**AVIS RELATIF À LA PROTECTION
CONTRE LES EVENTUELS EFFETS NOCIFS ET NUISANCES
PROVOQUÉS PAR LES RAYONNEMENTS NON IONISANTS
GÉNÉRÉS PAR DES ANTENNES ÉMETTRICES STATIONNAIRES**

Commune : MORLANWELZ - Exploitant : TELENET GROUP

Référence exploitant : HT1556B

Rapport n° 3806 / 2025

Figure 1 : Vue en plan des lieux de séjour et des points de contrôle

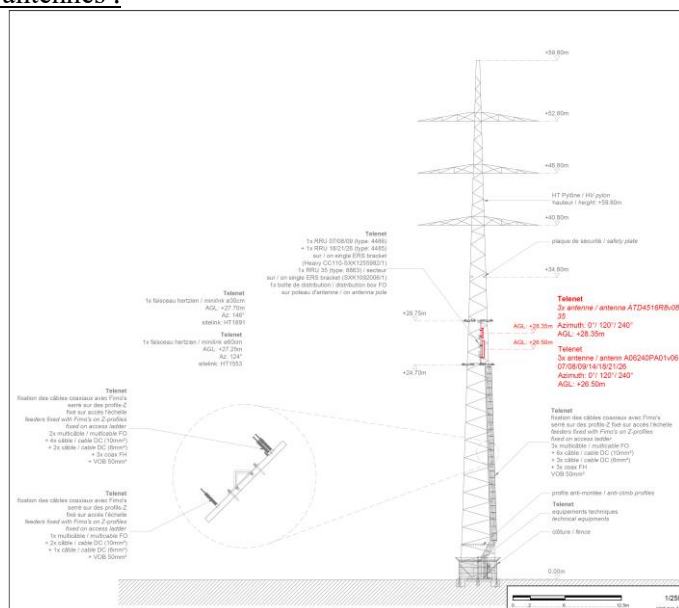
- le numéro du point de contrôle repris sur un des plans de la figure 1;
- le numéro du LS dans lequel se trouve le point de contrôle de la 1^{ère} colonne ;
- l'atténuation d'obstacle prise en compte pour le calcul de l'indice d'exposition dans le LS ;
- le résultat du calcul de l'indice d'exposition.

En ce qui concerne les antennes de l'installation mentionnées dans le tableau 1, la distance maximale à laquelle la limite pourrait être atteinte, à l'extérieur, est égale à 133,2 m. S'il n'y a pas de LS à une distance inférieure, les antennes respectent forcément la limite d'immission.

Dans le cas des LS situés à l'intérieur des bâtiments, une atténuation d'obstacle est prise en compte et il en résulte que la distance maximale à laquelle la limite pourrait être atteinte se réduit à 94,9 m.

Figure 2 : Vue en plan des installations d'antennes dans un rayon de 300 mètres autour de l'installation faisant l'objet de la demande d'avis

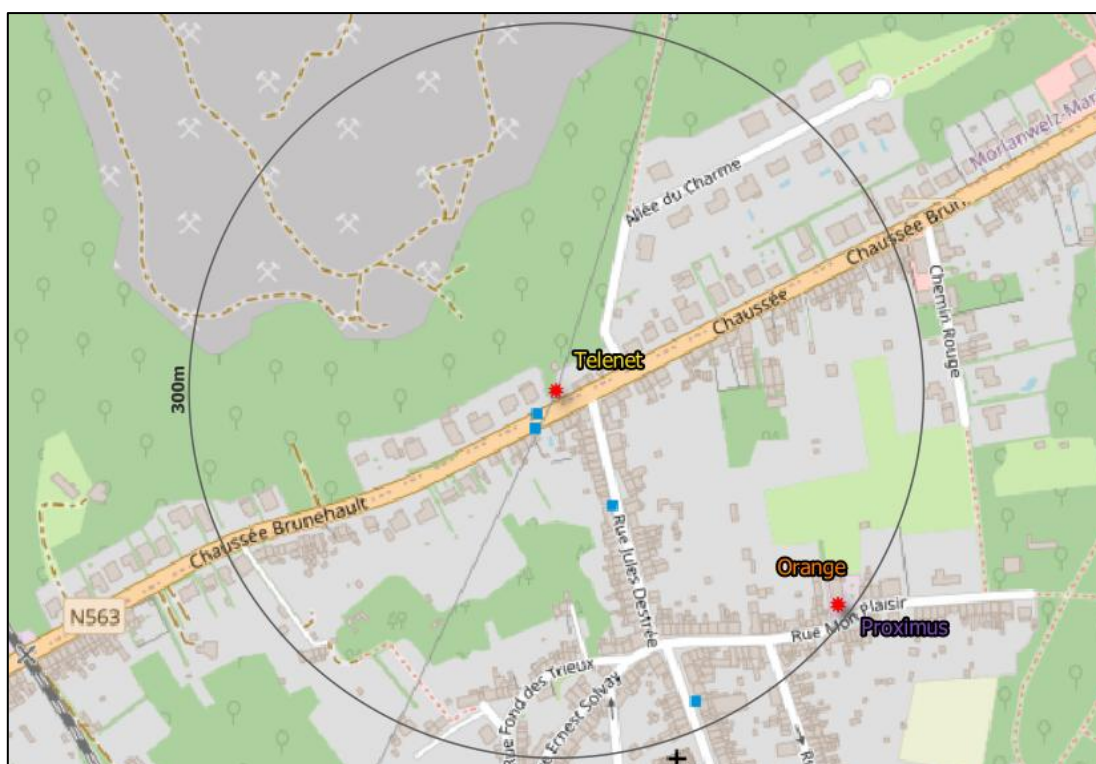
Le plan en projection verticale de la figure 2 indique la localisation des installations d'antennes émettrices stationnaires visées par le décret et situées dans un rayon de 300 mètres autour de l'installation référencée dans le paragraphe 2 et localisée au centre du cercle. Les données de localisation de ces antennes et les avis correspondant sont accessibles via le cadastre en ligne des antennes émettrices stationnaires⁸. Les installations prises en compte dans l'évaluation du respect de la limite cumulative sont les installations d'antennes émettrices déclarées en service par l'exploitant à la date du présent avis, à l'exception de l'installation référencée dans le paragraphe 2 et éventuellement d'autres installations ayant fait l'objet d'une demande d'avis à la même date et qui sont situées à l'intérieur de la zone de 300 mètres de rayon.

Compte tenu des considérations ci-dessus, il apparaît que l'intensité du rayonnement électromagnétique généré, dans les lieux de séjour situés dans un rayon de 300 mètres autour de l'installation référencée dans le paragraphe 2, par l'ensemble des antennes émettrices stationnaires de l'ensemble des exploitants du même site d'antennes émettrices stationnaires respecte la limite fixée à l'article 4, § 2 du décret.
